ENQUÊTE PUBLIQUE UNIQUE PREALABLE A L'AUTORISATION ENVIRONNEMENTALE AU TITRE DES ARTICLES L 181-1 ET SUIVANTS DU CODE DE L'ENVIRONNEMENT, A LA DECLARATION D'UTILITE PUBLIQUE ET A LA CESSIBILITE DES IMMEUBLES BATIS OU NON BATIS, RELATIVES AU PROJET D'AMENAGEMENT DU BARREAU DE LIAISON RD189-RD172 POUR LA DESSERTE DE LA ZONE DE FRET DE L'AEROPORT SITUE SUR LA COMMUNE DE MAUGUIO-CARNON

REPONSE DU MAITRE D'OUVRAGE AU

PROCES VERBAL DE SYNTHESE DES OBSERVATIONS

*Implantation des BR1a et BR1b par rapport aux zones inondables centennales*

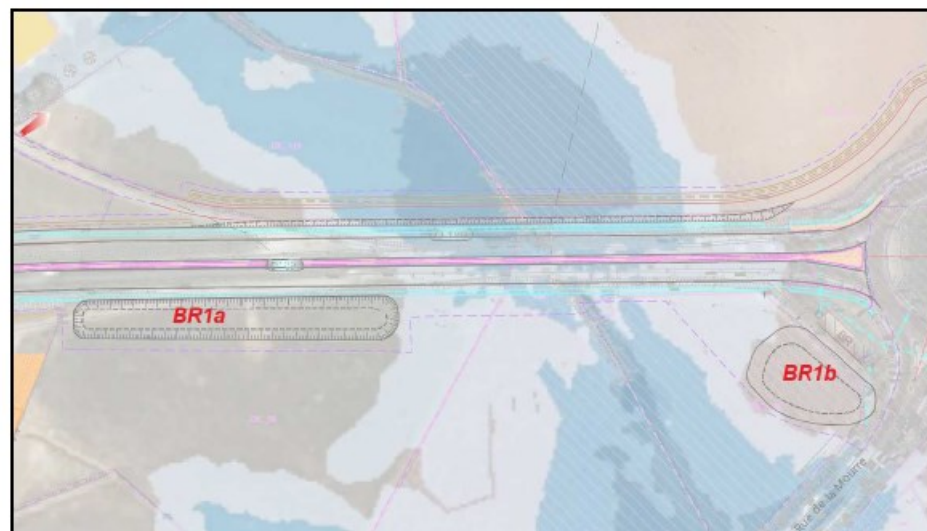
| Commissaire enquêteur                                                                              |    |   | <p>Les documents des dossiers d'enquête I-DUP et II-DAE comportent des discordances pour le nombre et le dimensionnement des bassins de rétention sur la section ouest de la RD189 côté sud. Les plans de la DUP et les pièces graphiques de la DAE mentionnent 2 bassins de rétention : BR1a de 900m3 et BR1b de 680m3, dont les emprises sont conformes au tracé du périmètre de DUP et aux emprises du plan parcellaire.</p> <p>Par contre, le §V-Caractéristiques des ouvrages les plus importants de la DUP, le §7.5 de la PJ7-Note non technique de présentation du projet de la DAE et le §3.4.1.2.2 de la PJ9-Demande d'autorisation au titre des art. L214-1 à 11 du C.Env (loi Eau) de la DAE mentionnent 1 seul bassin de rétention BR1 de 1000m3, dont l'emprise permettrait de réduire celles du périmètre de DUP et du plan parcellaire.</p> <p>Il résulte de cette discordance que la nécessité des 2 bassins BR1a et 1b, leur capacité et leur emplacement ne sont pas justifiés par les dossiers d'enquête.</p> <p>Pouvez-vous indiquer la solution de bassin de rétention retenue sur la section ouest de la RD189 côté sud, en justifiant la capacité et l'emplacement, ainsi que l'emprise parcellaire nécessaire et la limite du périmètre de DUP ?</p> | Se référer à Annexe 3                                                                                                                                                                                                                                                                                                                                                                                                                                                                                                                                                                                                                                                                                                                                                                                                                                                            |

En effet, l'étude initiale comprenait un bassin de rétention BR1 de 1 000 m<sup>3</sup> aménagé en rive gauche de la branche du Nègues Cats. Ce bassin était partiellement positionné en zone inondable issue de la modélisation 2D du site. L'implantation de cet ouvrage dans la zone inondable le soumet à de potentiels apports d'eaux extérieures réduisant ses capacités de stockage et ne garantissant plus une occurrence d'insuffisance centennale.

Ainsi, dans le cadre de l'instruction de la demande d'autorisation au titre des articles L214-1 à 214-11 du code de l'environnement menée préalablement à l'ouverture de la présente enquête publique, les services de la DDTM de l'Hérault ont demandé de justifier et d'adapter le bassin de rétention BR1.

Après échange avec les services instructeurs, il a été ainsi validé la nécessité de mettre en place un nouveau volume de rétention permettant de compenser l'ensemble des surfaces imperméables associées au bassin de rétention n°1 initial, au sein d'un bassin de rétention positionné hors zone inondable.

Le dossier de déclaration d'utilité publique présente la version initiale proposée à l'instruction des services, complétée suite demandes de complément intervenues en cours d'instruction. Toutefois, les deux bassins de rétention ainsi configurés ont été intégrés au tracé du périmètre de DUP et aux emprises du plan parcellaire.

**Projections de Trafics Moyens Journaliers Annuels aux horizons 2023, 2027 et 2047**

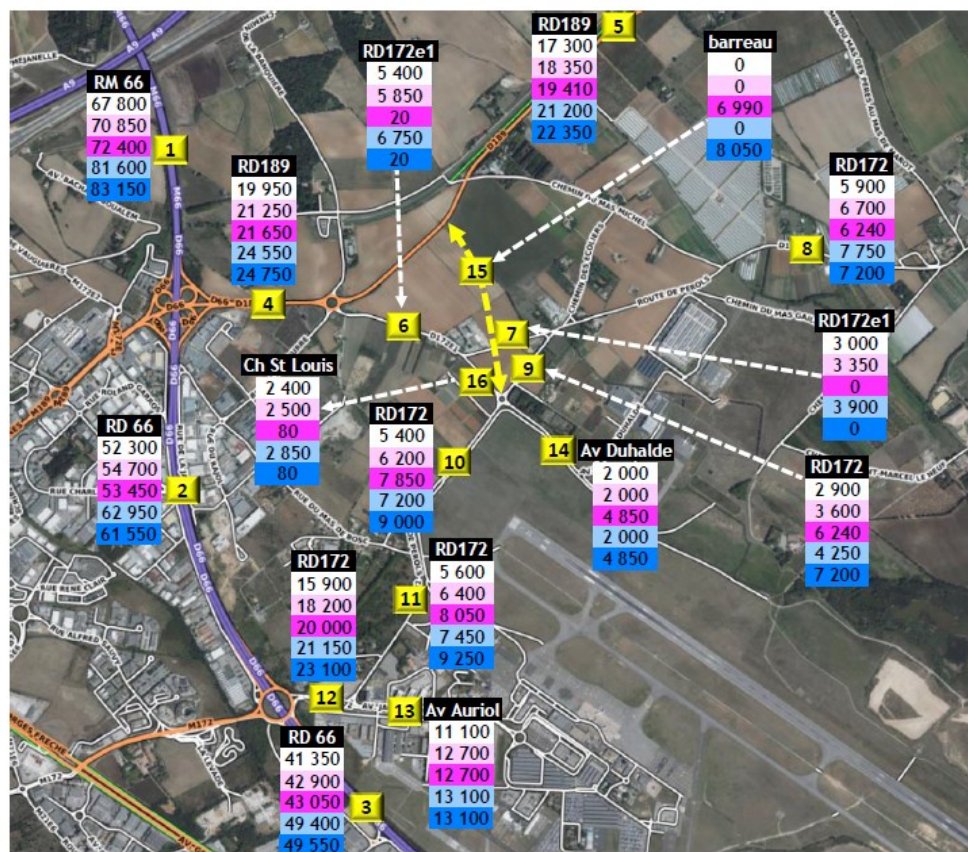
|                                                   |    | Sous-Thème : 5.2-Fluidité trafic |                                                                                                                                                                                                                                                                                                                                                                                                                                                                                                                                                                                                                                                                                                                                                                                                                                                                                                                                                                                                                                                                                                                                                                                                                                                                                                                                                                                                                                 | Sous-Thème : 5.2-Fluidité trafic                                                                                                                                                                                                                                                                                                                                                                                                                                                                                                                                                                                                                                                                                                                                                                                                                                                                                                                                                                                                                                                                                                                                                                                                                                    |
|---------------------------------------------------|----|----------------------------------|---------------------------------------------------------------------------------------------------------------------------------------------------------------------------------------------------------------------------------------------------------------------------------------------------------------------------------------------------------------------------------------------------------------------------------------------------------------------------------------------------------------------------------------------------------------------------------------------------------------------------------------------------------------------------------------------------------------------------------------------------------------------------------------------------------------------------------------------------------------------------------------------------------------------------------------------------------------------------------------------------------------------------------------------------------------------------------------------------------------------------------------------------------------------------------------------------------------------------------------------------------------------------------------------------------------------------------------------------------------------------------------------------------------------------------|---------------------------------------------------------------------------------------------------------------------------------------------------------------------------------------------------------------------------------------------------------------------------------------------------------------------------------------------------------------------------------------------------------------------------------------------------------------------------------------------------------------------------------------------------------------------------------------------------------------------------------------------------------------------------------------------------------------------------------------------------------------------------------------------------------------------------------------------------------------------------------------------------------------------------------------------------------------------------------------------------------------------------------------------------------------------------------------------------------------------------------------------------------------------------------------------------------------------------------------------------------------------|
|                                                   |    | X                                | <i><u>courrier groupe Alternative Citoyenne (2024)</u> : « Sur l'évaluation du trafic moyen journalier poids-lourds lié à l'activité de la zone de fret qui n'était pas exprimée dans le dossier initial de concertation 2019. Ainsi, l'étude d'impact du présent dossier page 409 nous renseigne enfin sur le trafic pris en compte pour l'ensemble de la zone de fret à savoir : - Véhicules légers : 3 236 véhicules par jour / - Poids-Lourds : 932 PL par jour. Ces estimations sont largement inférieures à celles annoncées antérieurement par le BET Horizon Conseil en 2020, ce qui amoindrit considérablement la nature et l'étendue des besoins à satisfaire exposées dans le dossier de concertation de 2019 puisqu'elles étaient fondées sur des estimations de flux trafic surévaluées. Il est donc très étonnant que le programme du projet initial, notamment la réalisation d'un « barreau », n'ait pas été amendé en conséquence dans le présent dossier soumis à l'enquête. C'est pourquoi nous réitérons la demande, formulée par la Fabrique Citoyenne du Pays de l'Or, d'accès à l'étude préliminaire évoquée en page 21 du dossier de concertation initial, et relatée dans les réponses du maître d'ouvrage à l'Autorité Environnementale, cette étude étant censée justifier la création soi-disant incontournable d'un barreau entre la RD 172 et la RD 189 au travers du Hameau de Vauguières. »</i> | <p>Les données de trafic du BET Horizon Conseil de 2020 ne pouvaient de fait être pris en considération dans le dossier de concertation présenté en 2019.</p> <p>En effet, le tableau présenté page 409 présente un bilan des flux trafic totaux pris en compte pour l'ensemble de la zone de fret et leur évolution depuis 2020.</p> <p>Par ailleurs, une étude de trafic de 2023 menée par Horizon Conseil et annexée au mémoire en réponse à l'avis de l'Autorité Environnementale vient actualiser ces données.</p> <p style="text-align: right;"><b>Se référer à l'annexe 8</b></p>                                                                                                                                                                                                                                                                                                                                                                                                                                                                                                                                                                                                                                                                            |
